伊方発電所第1, 2, 3号機
の耐震安全性について

平成9年11月

資源エネルギー庁
原子力発電安全企画審査課
原子力発電安全管理課

図一 伊予灘海域の断層分布状況の比較
 (四国電力の調査結果(最新のデータを考慮)と高知大学岡村教授の調査結果の比較)

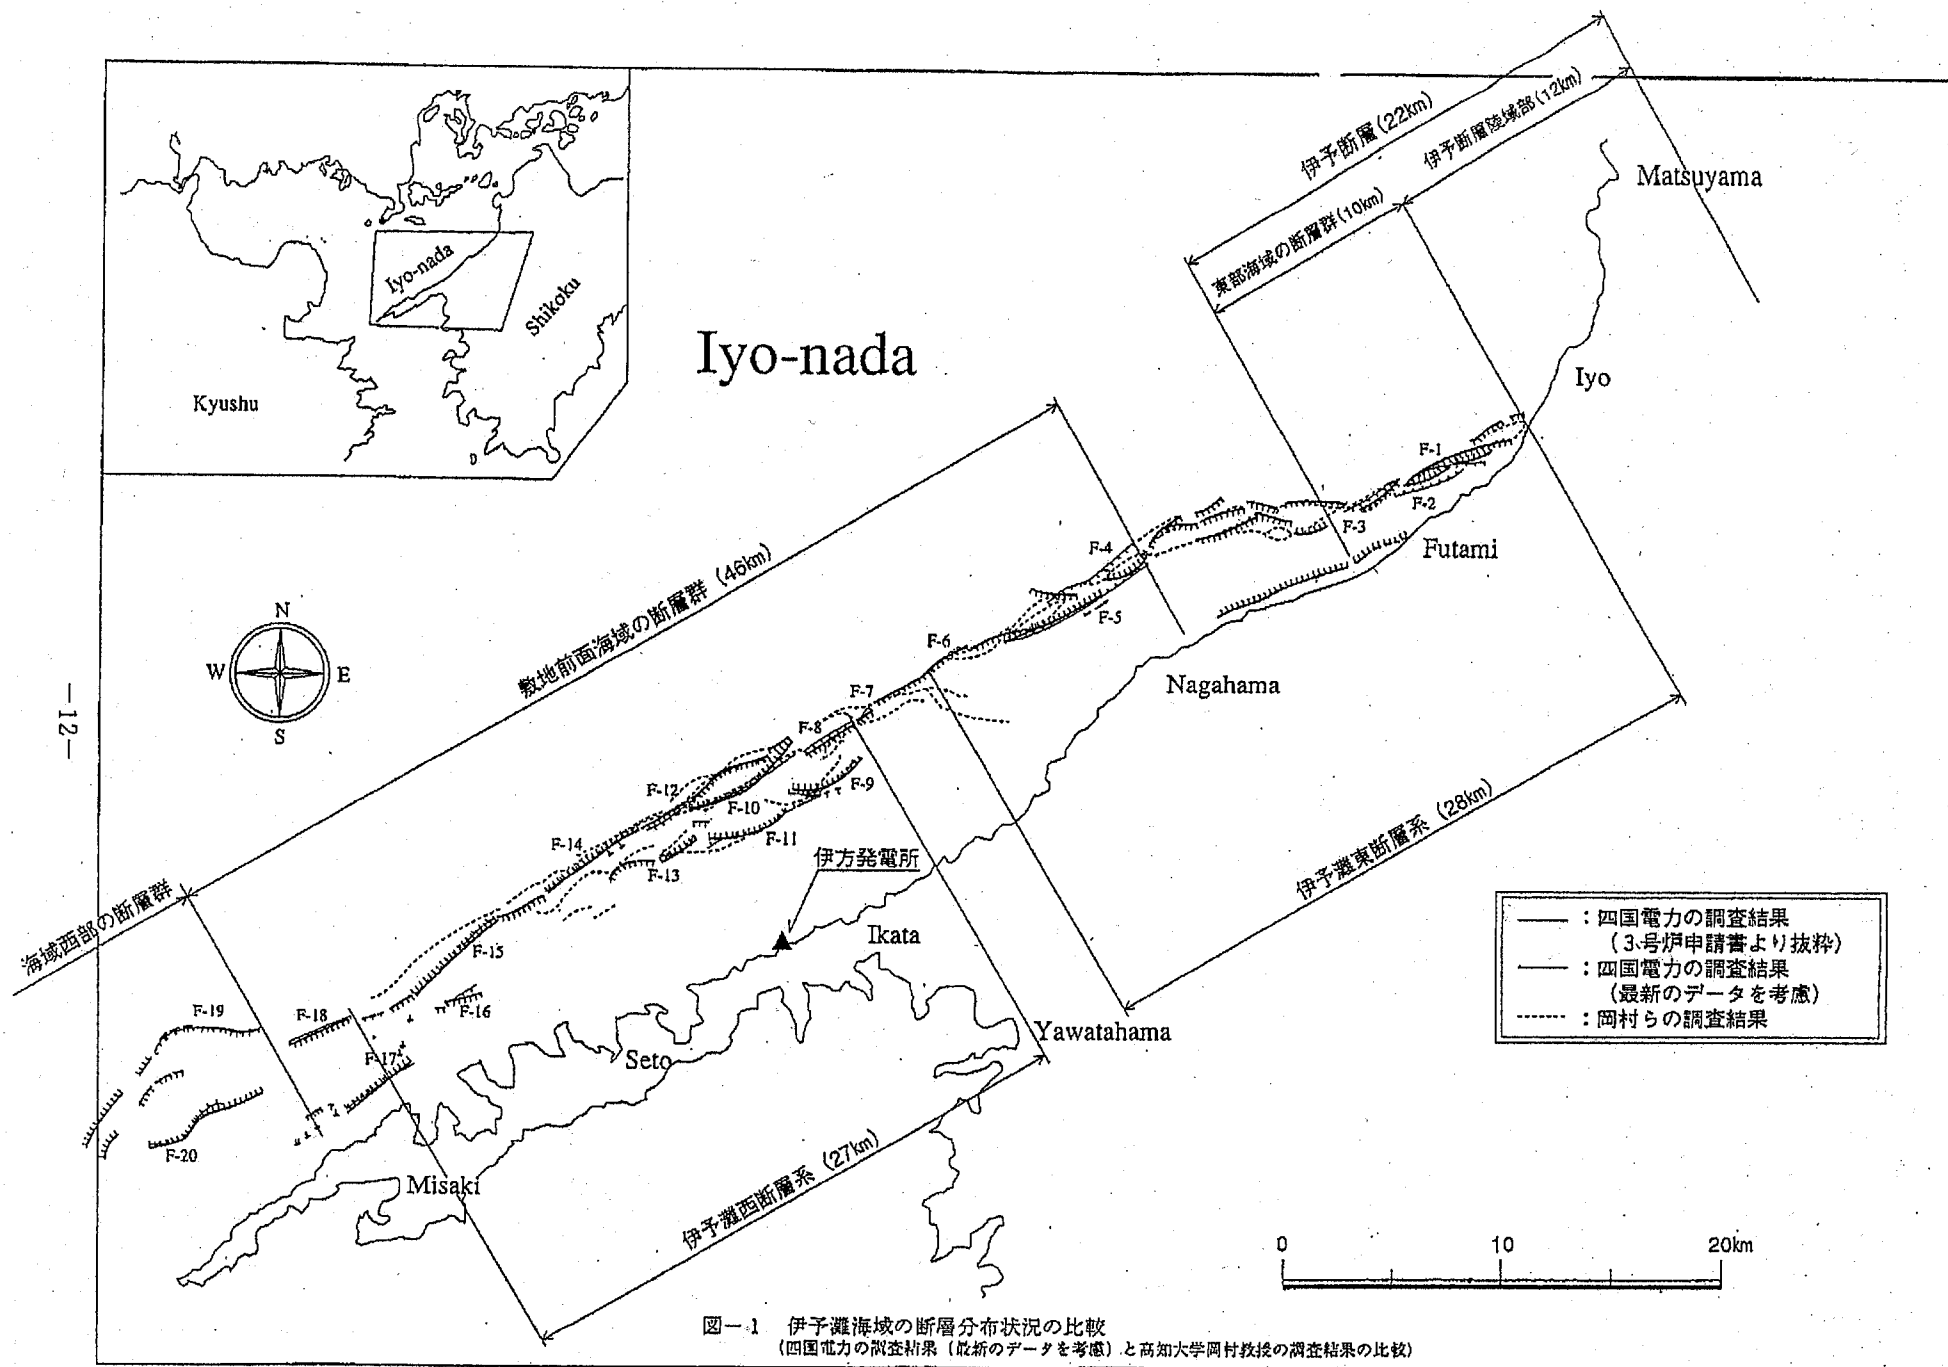
敷地前面海域にはF1-F20の断層が認められるが、断層の連続性、断層の存在位置(陸上中央構造線活断層系との位置関係・連続性)、断層の形態的特徴、活動時期、深部地質構造を考慮すれば、海域の断層を海域西部の断層群、敷地前面海域の断層群、東部海域の断層群に区分して評価していることは妥当なものと認められる。

また、東部海域の断層群と敷地前面海域の断層群の間に見られる複数の活断層は、両断層群とは走向を異にし、この部分で屈曲している。また、両断層群の相対的な位置関係や活動様式に加え、当該部分が幅の広い凹地を形成していることを総合的に考慮すれば、当該部分は引張性バリア(佃1990)⁹⁾であると考えられ、両断層群の遷移部に当たり、むしろ両断層群を区分するものと考えられる。

図-2 断層モデルの解析ケース

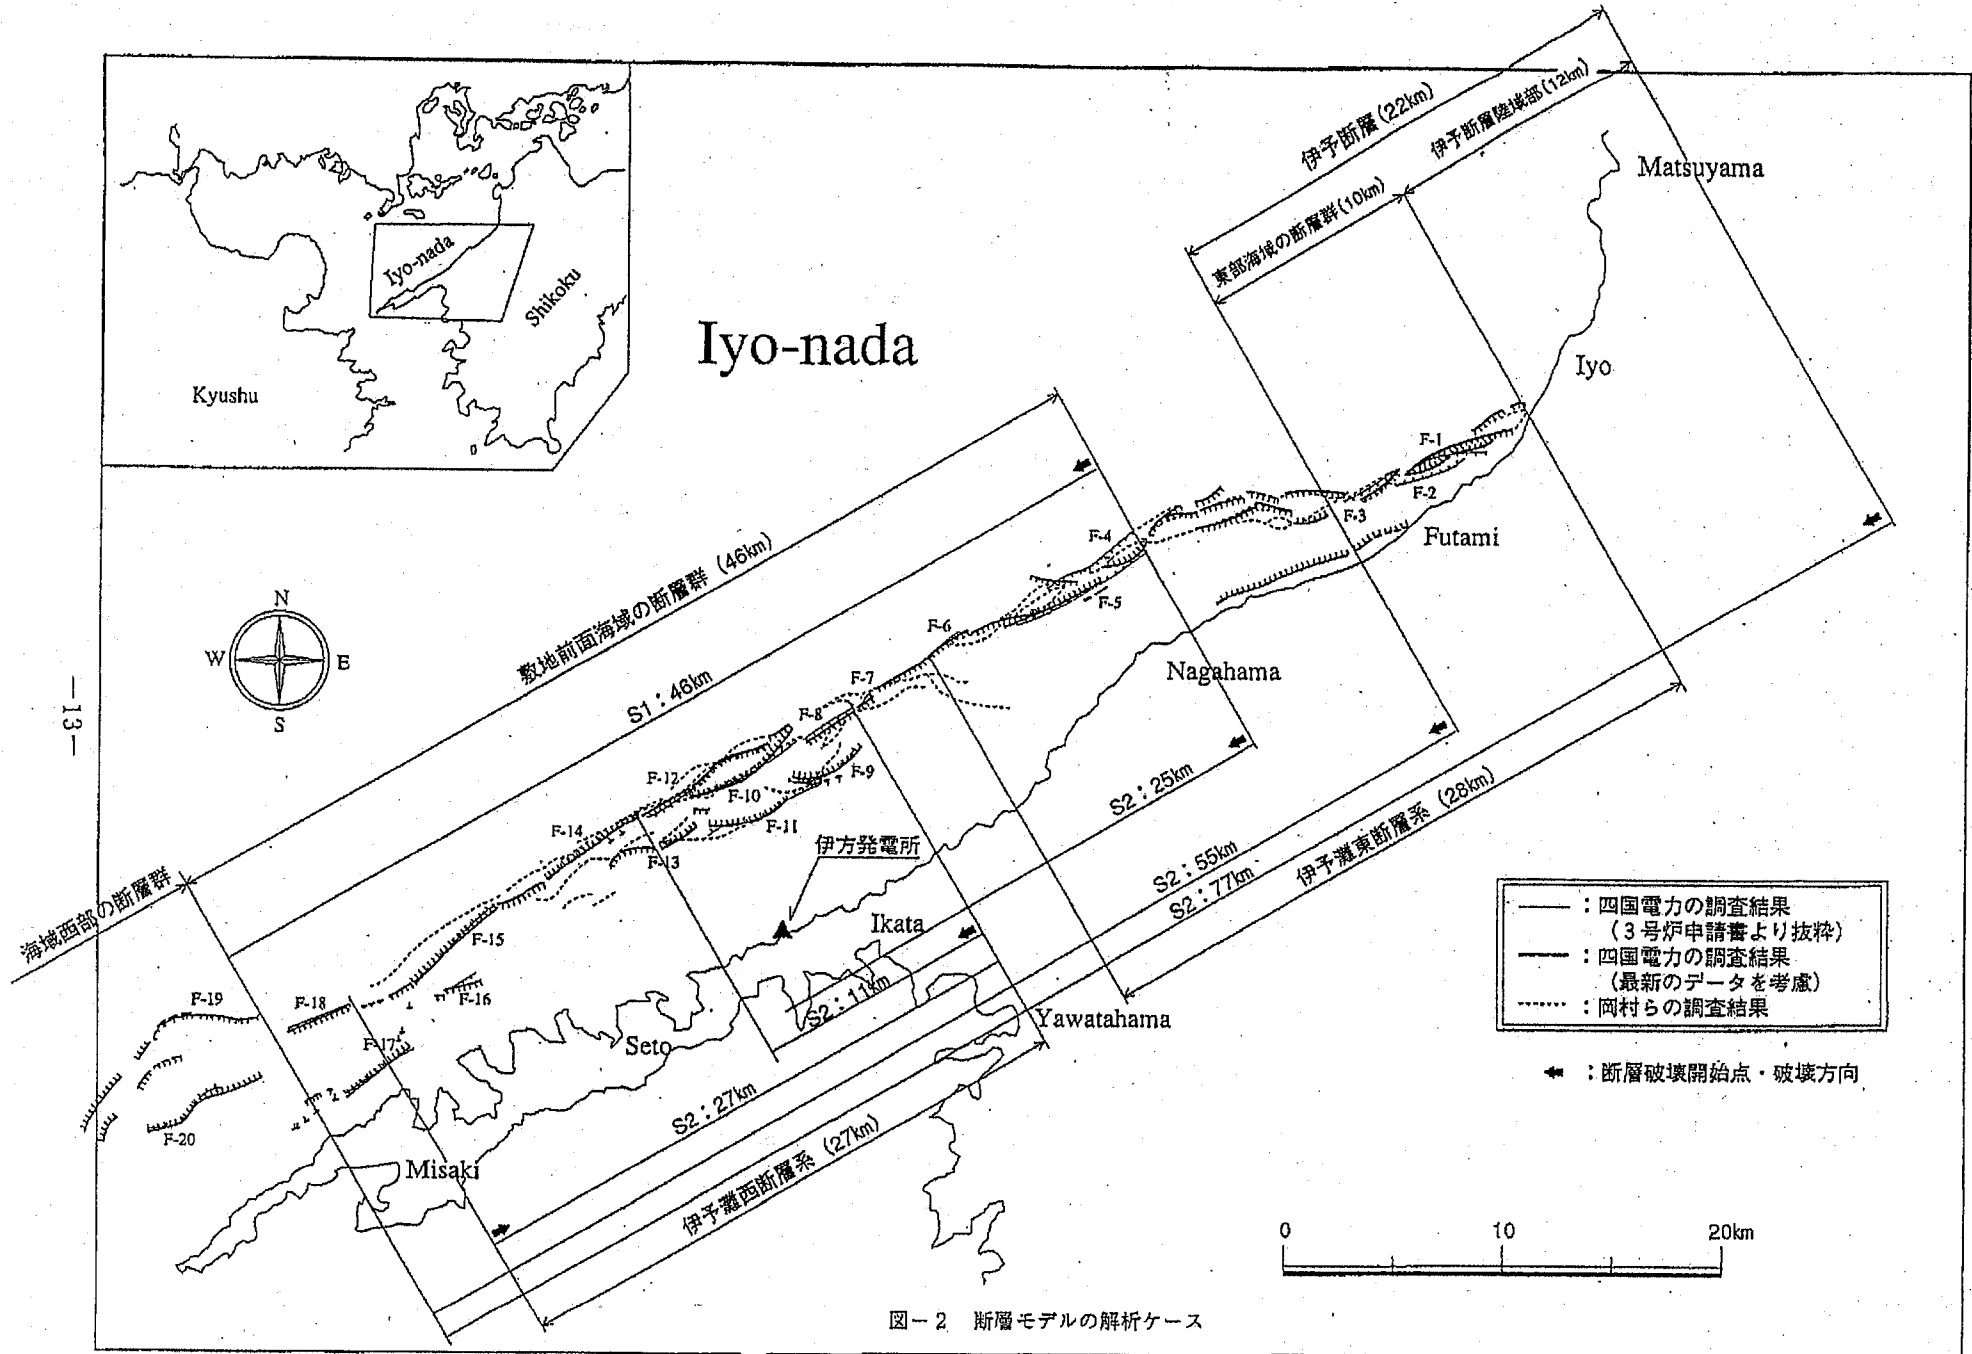
以上のことから当該断層群について、断層の連続性、断層の存在位置(陸上中央構造線活断層系との位置関係・連続性)、断層の形態的特徴、活動時期、深部地質構造を考慮し、敷地との位置関係を考慮すれば、地震動評価上の長さを4.6kmとしていることは、妥当なものと認められる。

図-3. 基準地震動 S 1 の応答スペクトル (減衰定数 5%)

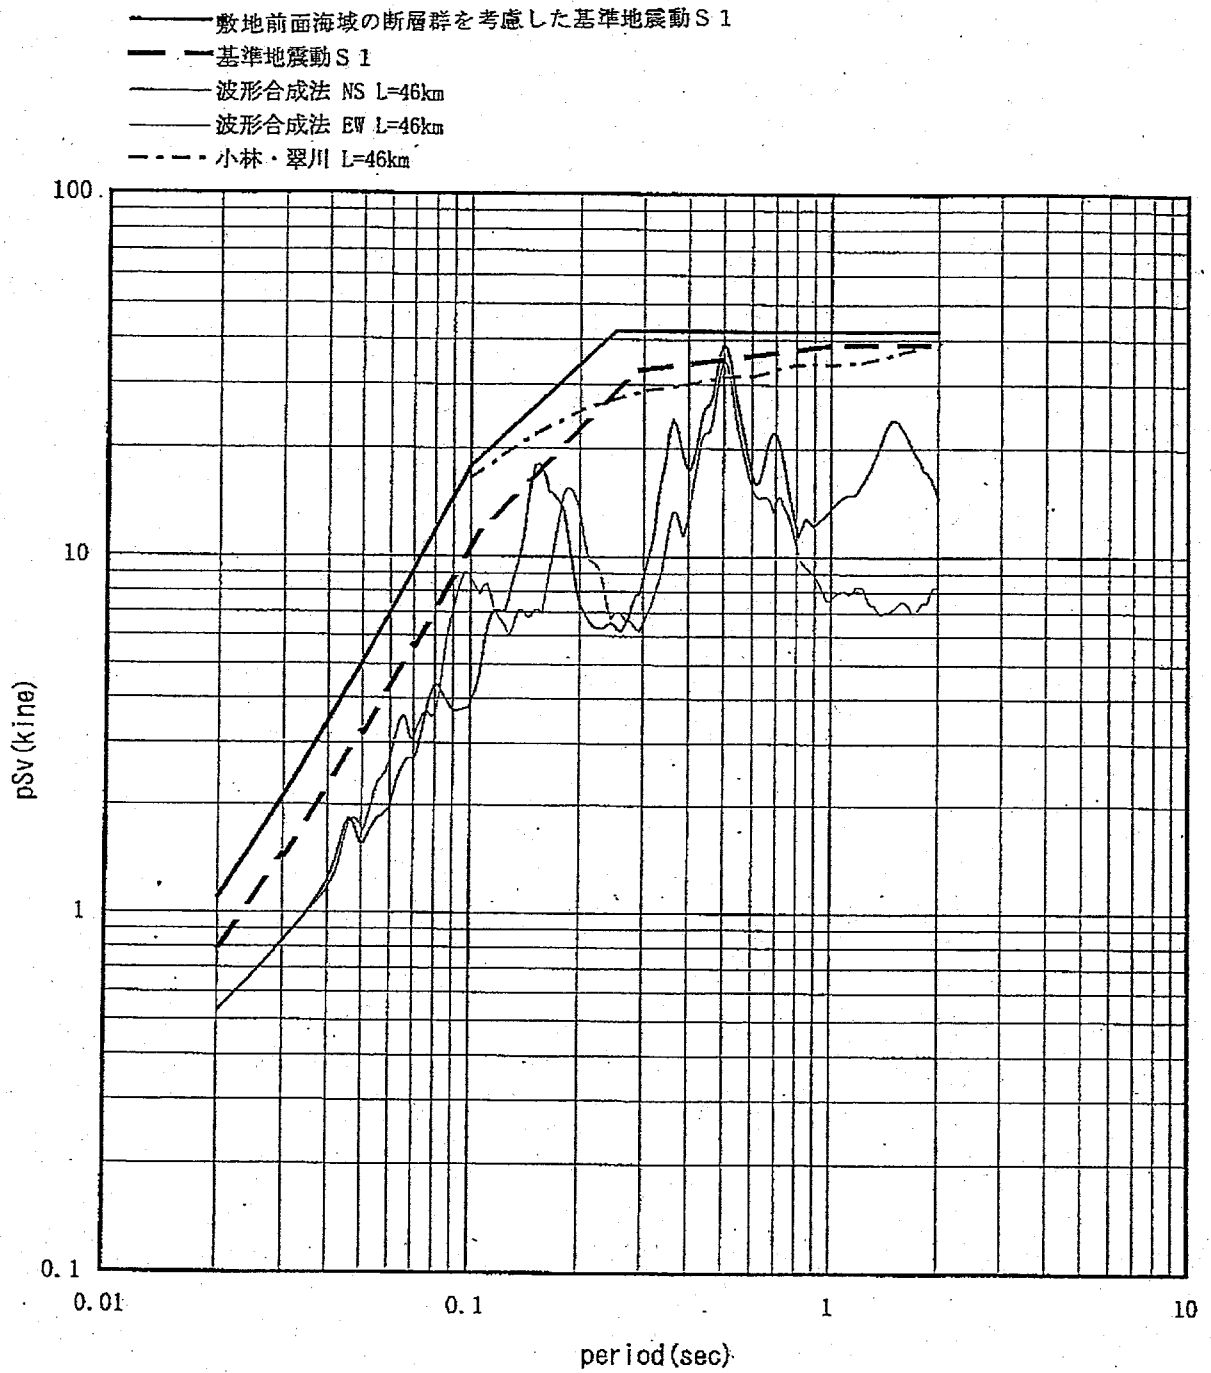
また、地震動の評価は、地震動評価上の長さをもとに安全審査時と同様の手法に基づき、それを上回る応答スペクトルを用いていることから妥当なものと認められる。
